Granskningsutlåtande

Detaljplan för del av Karlslund 1:32 m fl,
Blomstergården

Granskning pågick under perioden 3 mars 2023 och 7 april 2023

Dokumenttitel:	Granskningsutlåtande, detaljplan för del av Karlslund 1:32 m fl, Blomstergården
Diarienummer ByggR:	P2018-15
Diarienummer MSN:	954-2018
Diarienummer KS:	590-2021
Skapad:	2023-07-21
Senast reviderad:	Klicka här för att ange datum
Antal sidor:	411

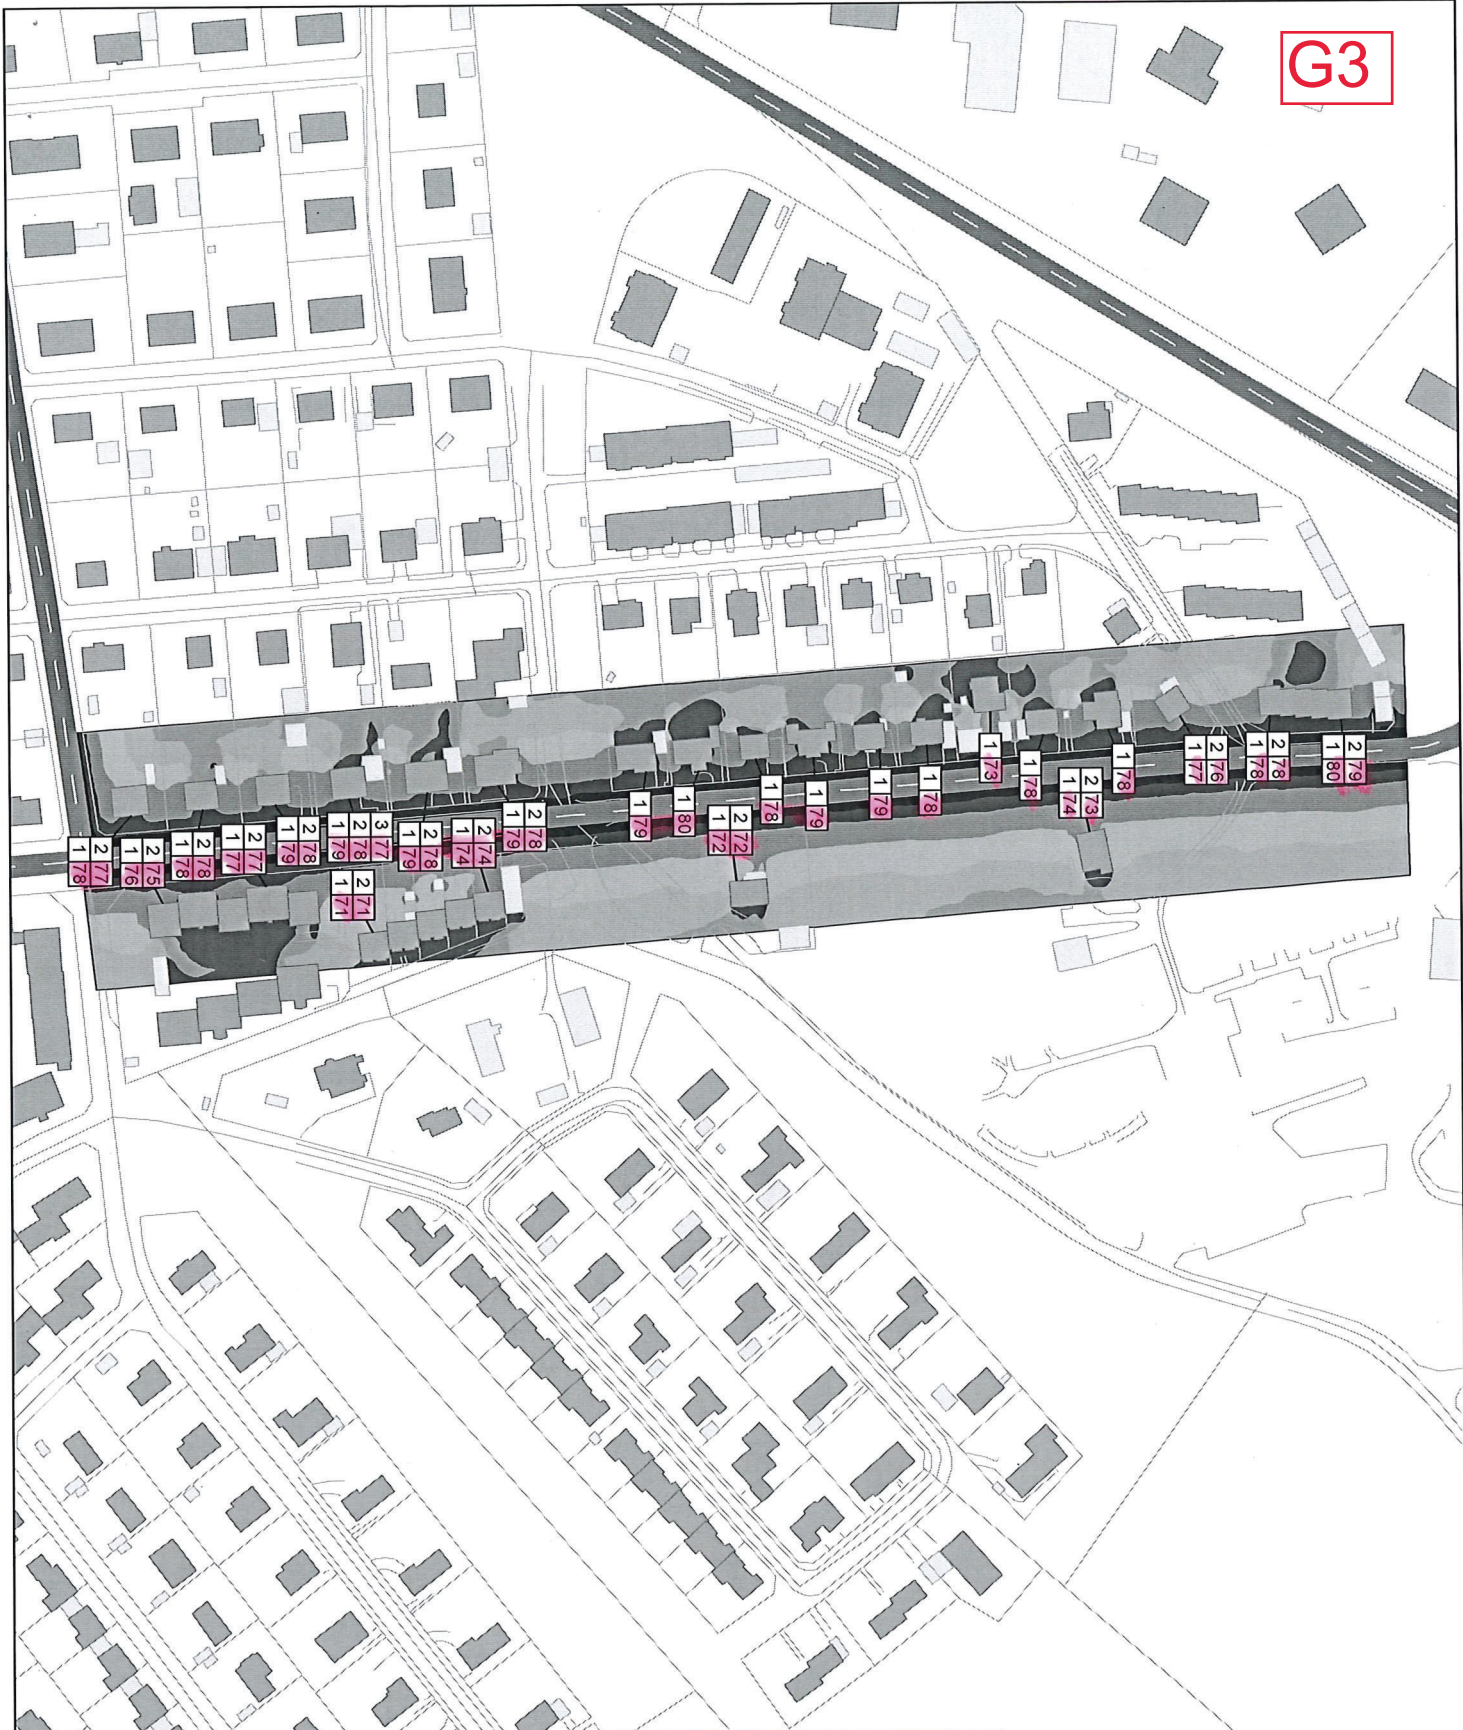
Bullernivåerna beräknas bli ännu högre och direkt hälsovådliga, se bifogade uträkningar från Norconsult (bild nr 8-9).

Inga åtgärder för att minska bullernivåerna för de befintliga bostäderna belägna efter Genvägen finns redovisade i handlingarna.
